OFÍCIO SEI Nº 0013454438/2022 - SEPUD.UPL.AIU

Processo: **Bonja Internacional**

**Assunto:** Estudo de Impacto de Vizinhança - Solicitação de complementação

Figura 01 - Sondagem na Esquina das Ruas Dona Francisca com Rua Eça de Queiroz

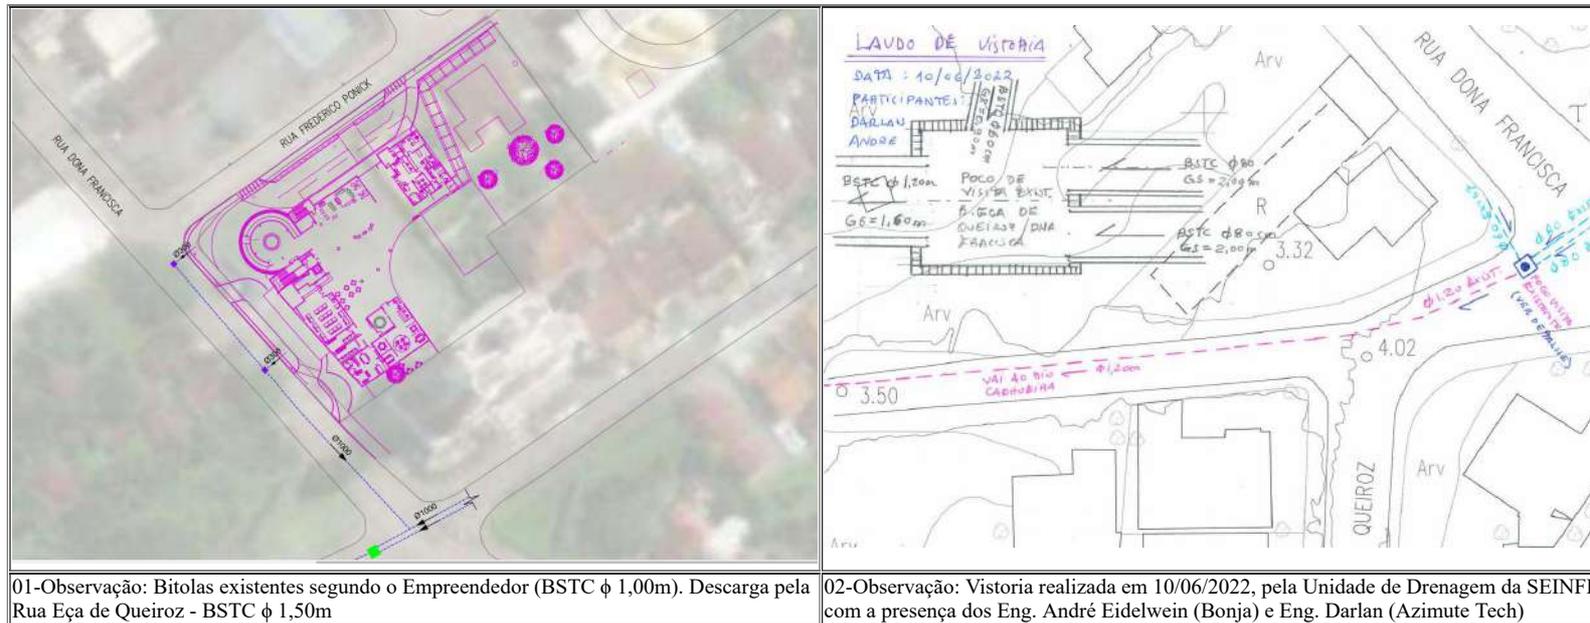
A unidade de Drenagem realizou vistoria no local (Esquina das Ruas Dona Francisca e Eça de Queiroz), em 10/06/2022, donde verificou-se a incongruência dos dados apresentados pelo proponente (Associação Educacional Luterana Bom Jesus / Ielusc e Ambient Engenharia e Consultoria Ltda) cuja a Anotação de Responsabilidade Técnica do levantamento é de número: 8131485-0. As bitolas encontradas, bem como as cotas das geratrizes superiores das redes, encontram-se descritas no item-02 da Figura 01.

Os diâmetros informados pelo empreendedor para o local, estão à seguir, no item 01, da figura 01 e figura 02 à seguir.

Pode-se observar que as descargas apresentadas pelo proponente não traduzem a realidade. Em frente ao empreendimento (Bonja Internacional) não existe a rede (BSCT φ 1,00m). Tampouco existe a descarga (BSTC φ 1,50m) apontada no relatório da Empresa Azimute Tech, conforme a anotação de responsabilidade técnica.

Diante do exposto, e das alternativas lançadas pela consultora Ambiente no anexo SEI 0013278064, sugerimos ao empreendedor melhoria na apresentação das informações técnicas, com detalhamentos dos inícios e finais de rede, cotas de escavação, tabela resumo dos trechos e bitolas, pois de maneira a dar entendimento e instrução a esta Unidade de Drenagem, em sua análise. Entretanto, conforme o memorial descritivo e as alternativas apresentadas no aludido documento, somos favoráveis a complementação da capacidade hidráulica do sistema de drenagem, no intuito de evitar futuros problemas de alagamento na região face o sub dimensionamento apresentado in loco.
